DG 48/04

MACROLOTTO N°2 - AUTOSTRADA SALERNO-REGGIO CALABRIA

PROGETTO COSTRUTTIVO

OPERE D'ARTE MINORI - DEVIAZIONI CANALI
Deviazione Canale al Viadotto Pennarone 1
Pianta, prospetto e sezione

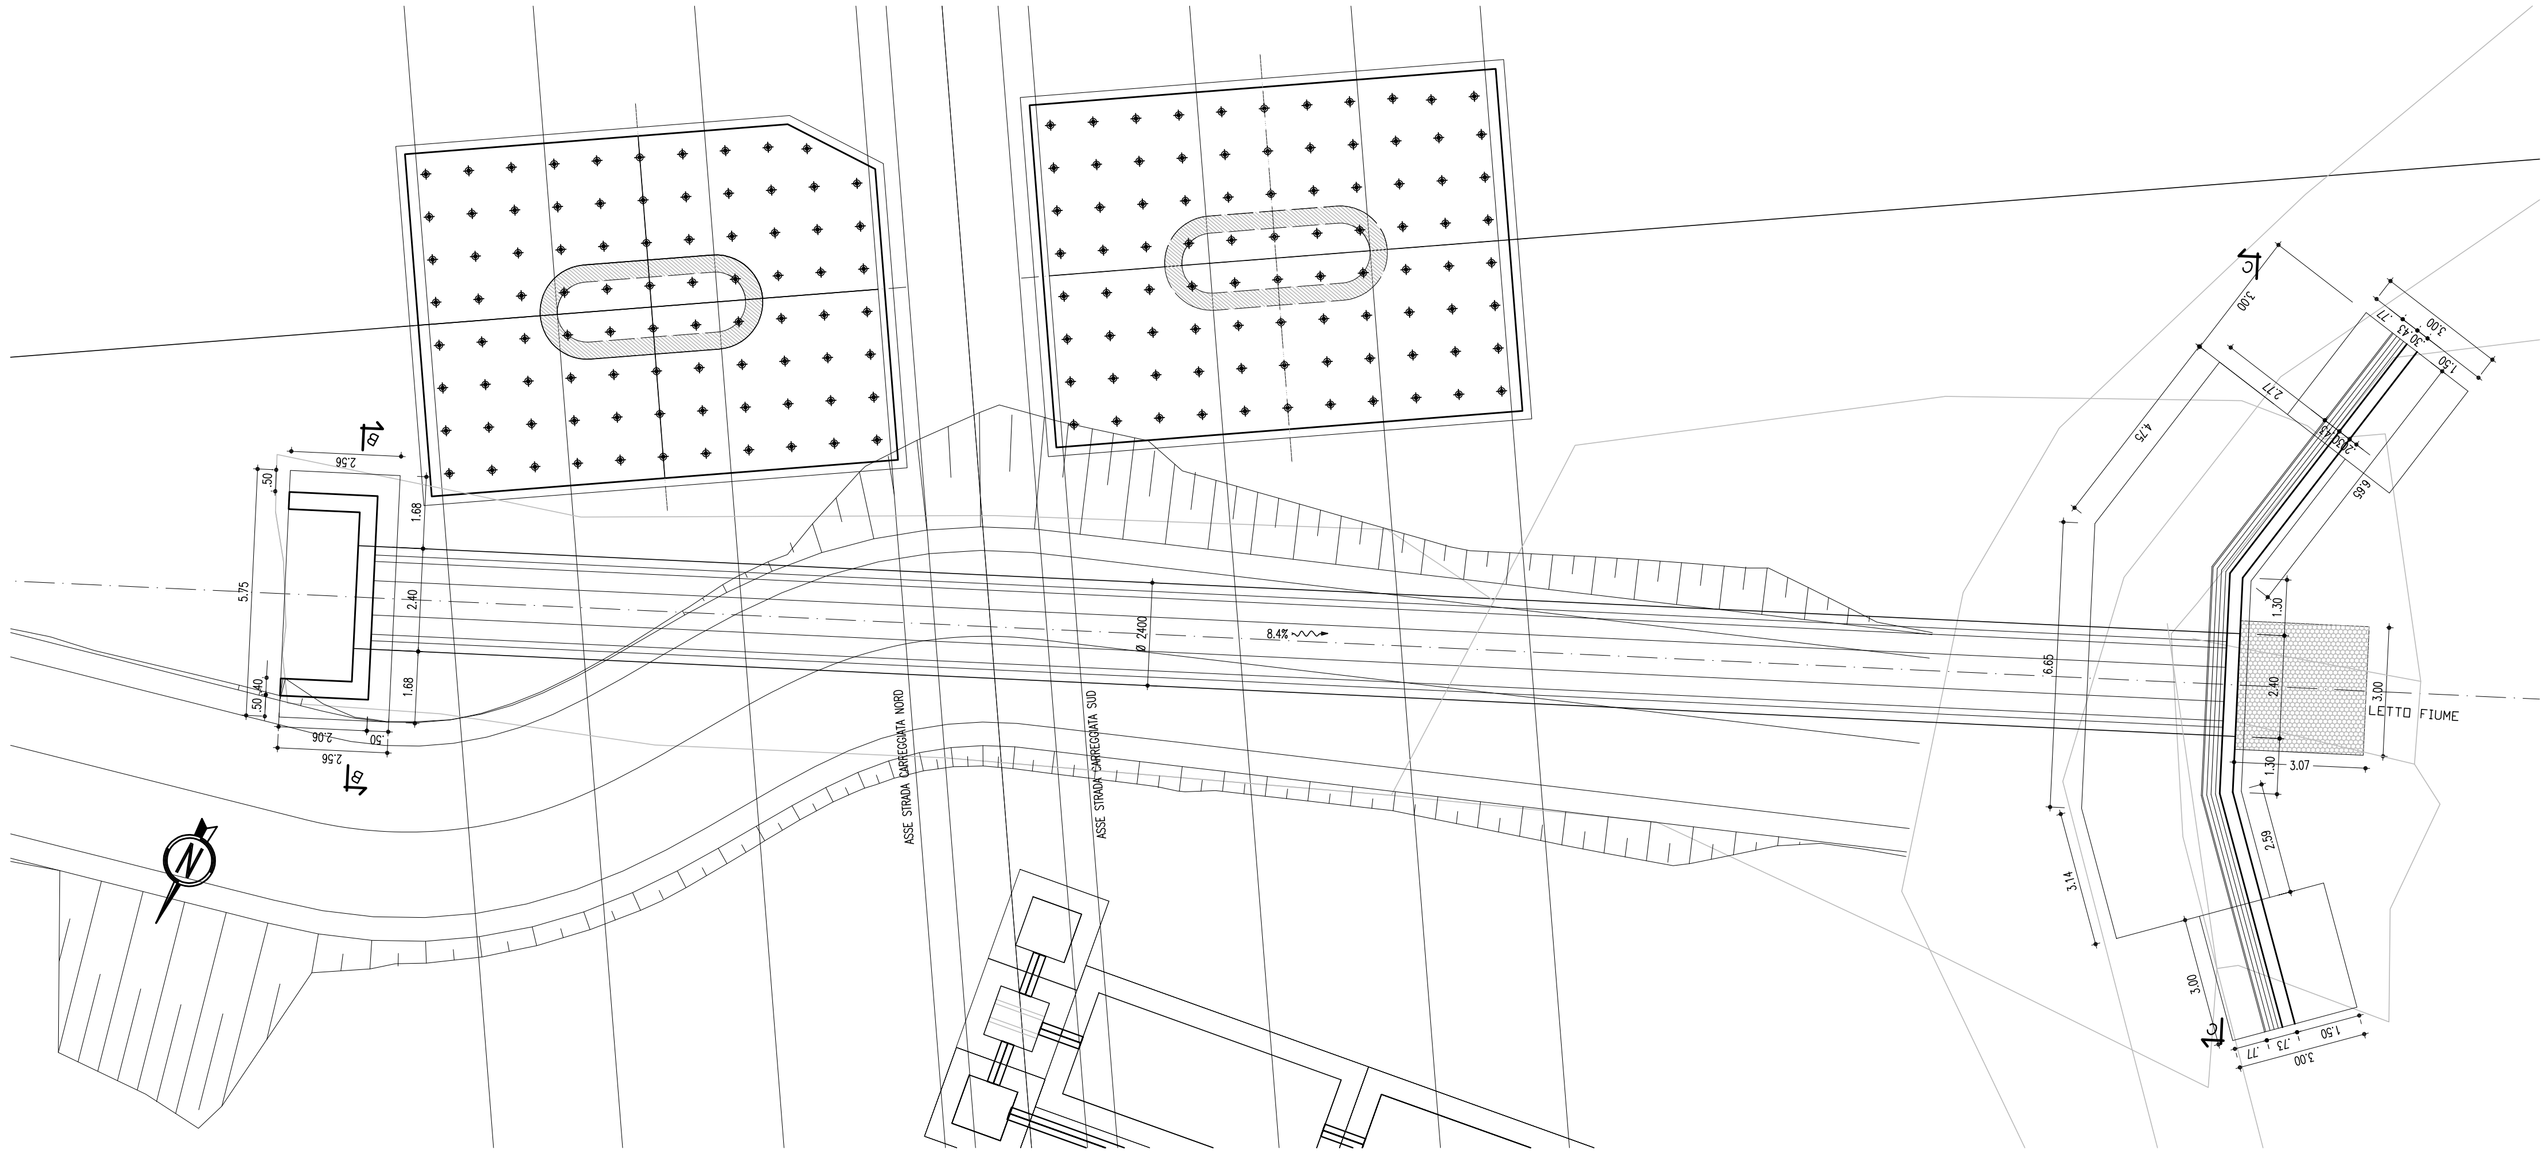
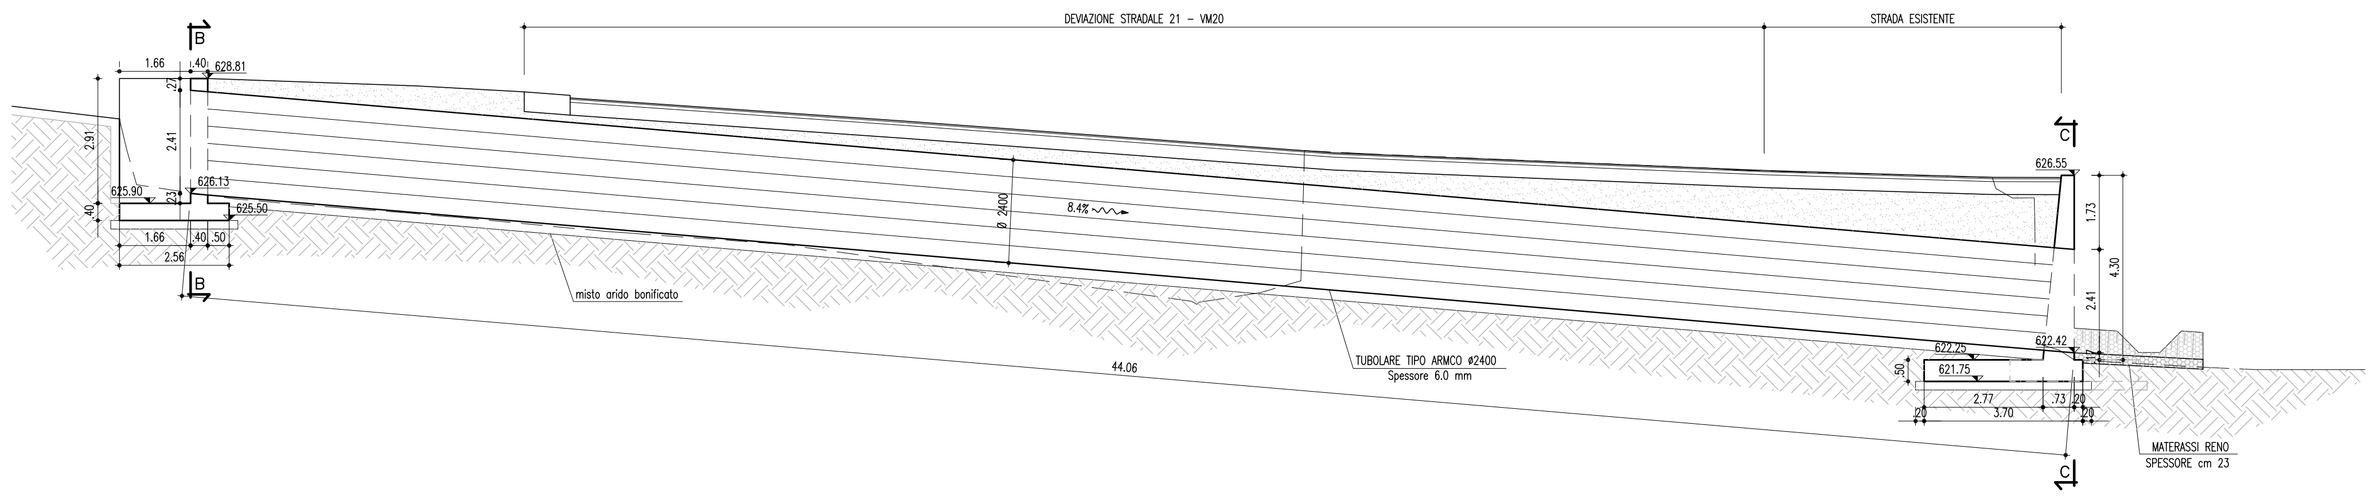
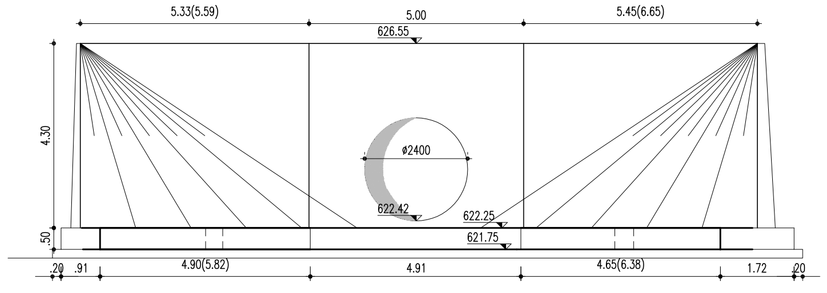
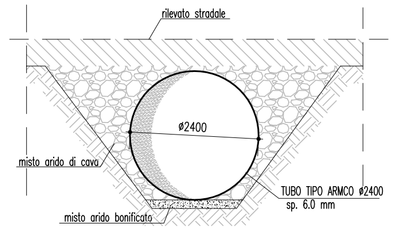
REV.	DESCRIZIONE MODIFICA
0	SOSTITUZIONE SEZIONE CANALE DA SCATOLARE 2X2 A TUBO CIRCOLARE Ø2300
1	EMISSIONE PER MODIFICA DELLA SEZIONE DEL TUBO CIRCOLARE DA Ø2300 A TUBO CIRCOLARE Ø2000 EMISSIONE PER MODIFICA DELLA SEZIONE DEL TUBO CIRCOLARE DA Ø2000 A TUBO CIRCOLARE Ø2400 INSERIMENTO MURI DI IMBOCCO E SBOCCO
2	MODIFICA AL TRACCIATO DELLA VM20
3	
4	
5
